SYNTHESE DE LA CONSULTATION

NANTES : consultation du public préalable à la délivrance de l'Autorisation Environnementale nécessaire à la création du Centre de Rétention Administrative (CRA)

Le présent mémoire apporte les réponses aux questions relayées par la commission dans le cadre de sa synthèse des observations du public.

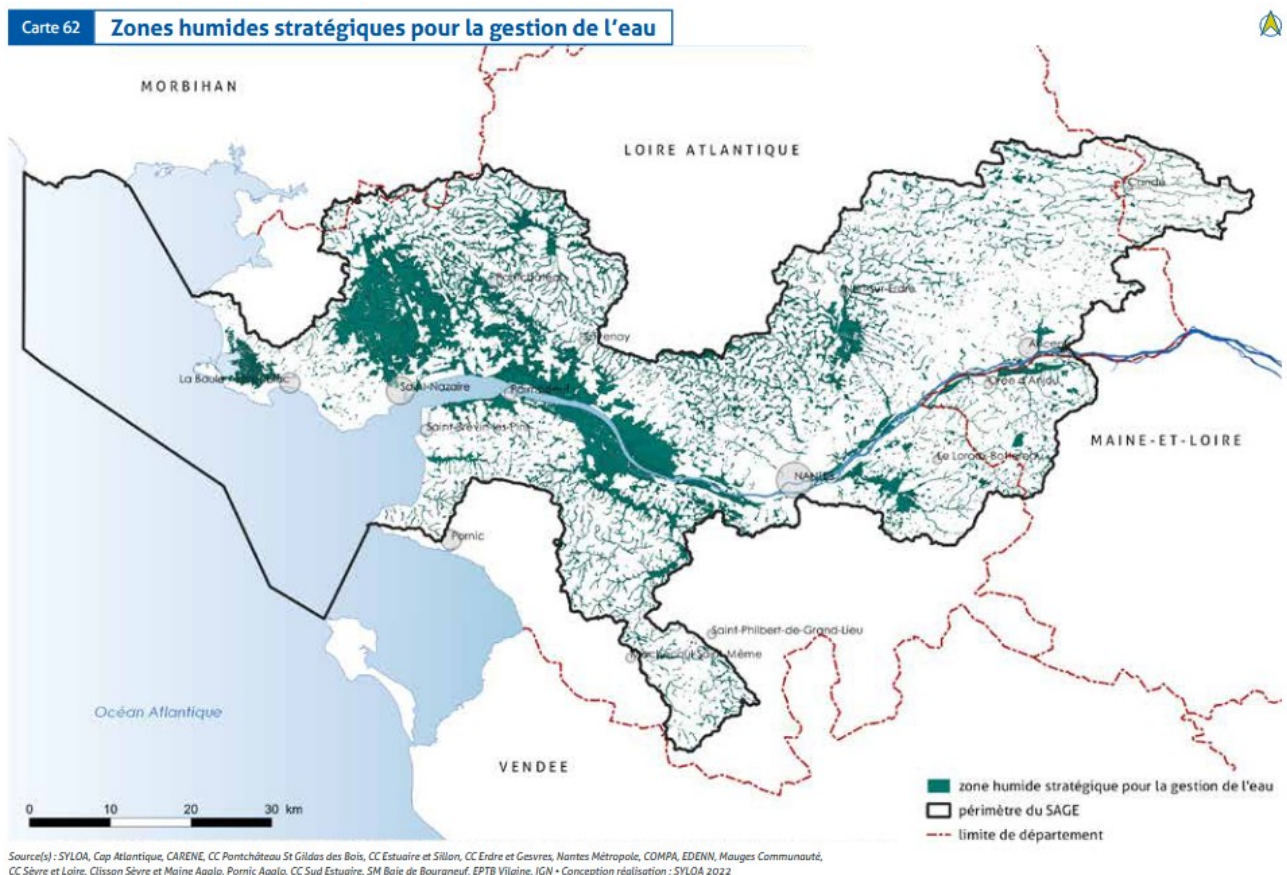
4) Estimez-vous que le réseau d'assainissement du secteur est adapté et suffisant pour répondre au raccordement et aux besoins du projet ?

Tout d'abord, il convient de rappeler que le projet est localisé dans un secteur voué à l'urbanisation (zone US) selon le PLUm.

Ensuite, le certificat d'urbanisme n°044 109 25 04149 en date du 16 Octobre 2025 ne fait pas état de contre-indication sur le réseau d'assainissement.

Enfin, le projet représente un volume d'effluents de 140 équivalents habitants, qui apparaît très limité au regard de la capacité de traitement de la station d'épuration de Tougas (0,04%) et du potentiel d'effluents de la ZAC « Champ de manœuvre » dans le périmètre de laquelle il s'inscrit. En effet, il convient de rappeler que cette ZAC vise la construction de 2000 logements, avec un calibrage des réseaux pour accueillir environ 4000 EH d'effluents.

Figure 145 : localisation des projets pour l'analyse des effets cumulés et des éléments fragmentant (continuité écologique)

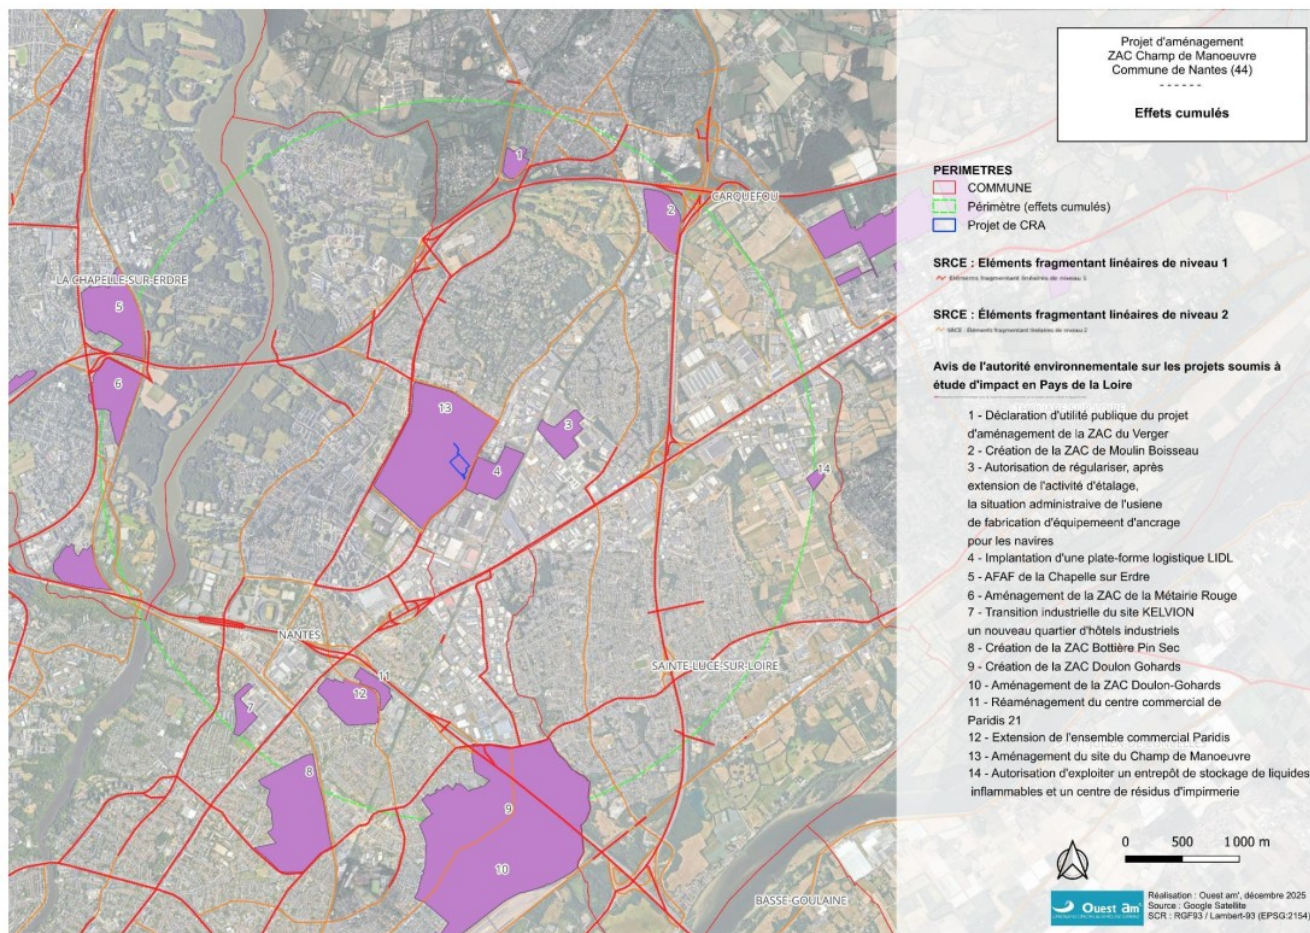
La notion d'effet cumulés se réfère à la possibilité que les impacts occasionnés par le projet étudié s'ajoutent à ceux d'autres projets prévus dans le même secteur ou à proximité, et engendrent ainsi des effets de plus grande ampleur sur le milieu.

Seul le projet d'aménagement de la ZAC Champ de Manoeuvre, dont le Centre de Rétention Administrative est jointif, engendre des effets cumulés : les habitats impactés sont sensiblement similaires, tout comme le cortège d'espèces, au sein de la même zone. La création du Centre de Rétention Administrative risque d'engendrer des effets cumulés sur la faune (perte d'habitats) et la fonctionnalité écologique à l'échelle du site, de manière modérée du fait de l'implantation du CRA à l'extrémité sud de la ZAC. Le contexte urbain, d'ores-et-déjà dense en bâtis et en infrastructures routières, permet de relativiser cet effet cumulé sur la fonctionnalité écologique.

Annexe 1 – Plan masse

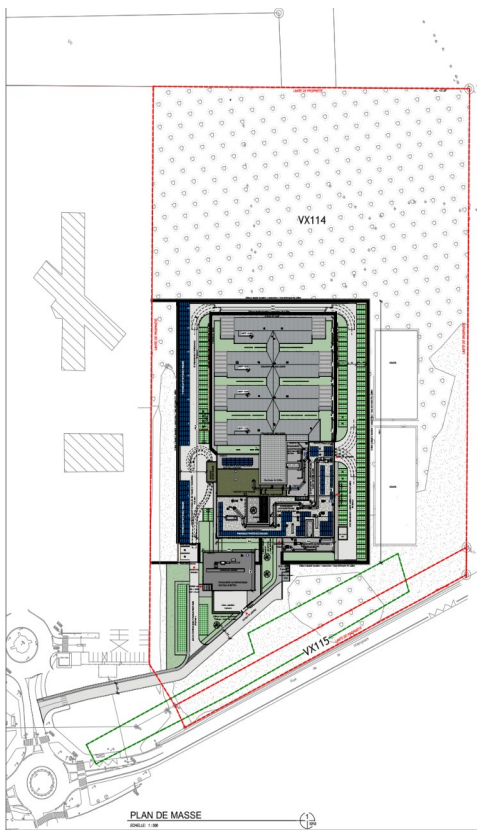
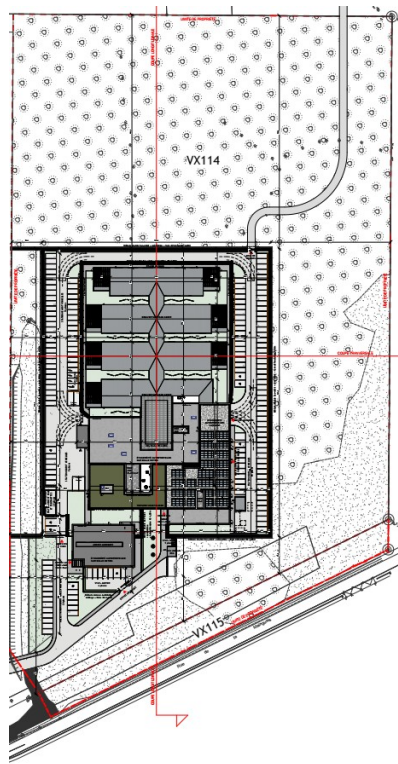
2) Quelle réponse apportez-vous à la Ville de Nantes sur la quantification et la qualification des abattages d'arbres ?

1) Concernant le Grand Capricorne, les associations FNE44, LPO, Bretagne Vivante relèvent que le dossier prévoit la mesure d'évitement « FF-E1 – Mise en défens de l'Espace Boisé Classé (parcelle VX0115) présentant le Grand Capricorne ». Elles demandent que la suffisance de cette mesure d'évitement, et le caractère complet de l'inventaire saproxylique sur les quatre saisons, soient démontrés et versés au contradictoire. Comment le SGAMI souhaite-t-il répondre à cette demande ?

Le projet a été modifié, par la suppression du chemin secondaire en partie Nord (Cf. plan masse – annexe 1 au présent mémoire). En conséquence, le projet n'impacte que le chênaie acidiphile. Les surfaces concernées par le chemin nord et ainsi évitées représentent 151m² de broussailles forestières décidues et 173m² de chênaie acidiphile.

Suite à la consultation de la CLE du SAGE, le projet a été revu afin de supprimer la route d'accès secondaire en partie nord de la parcelle pour ne plus impacter le boisement et cette zone sensible à l'érosion (plan masse du projet – annexe 1 au présent mémoire). La suppression de ce chemin permet
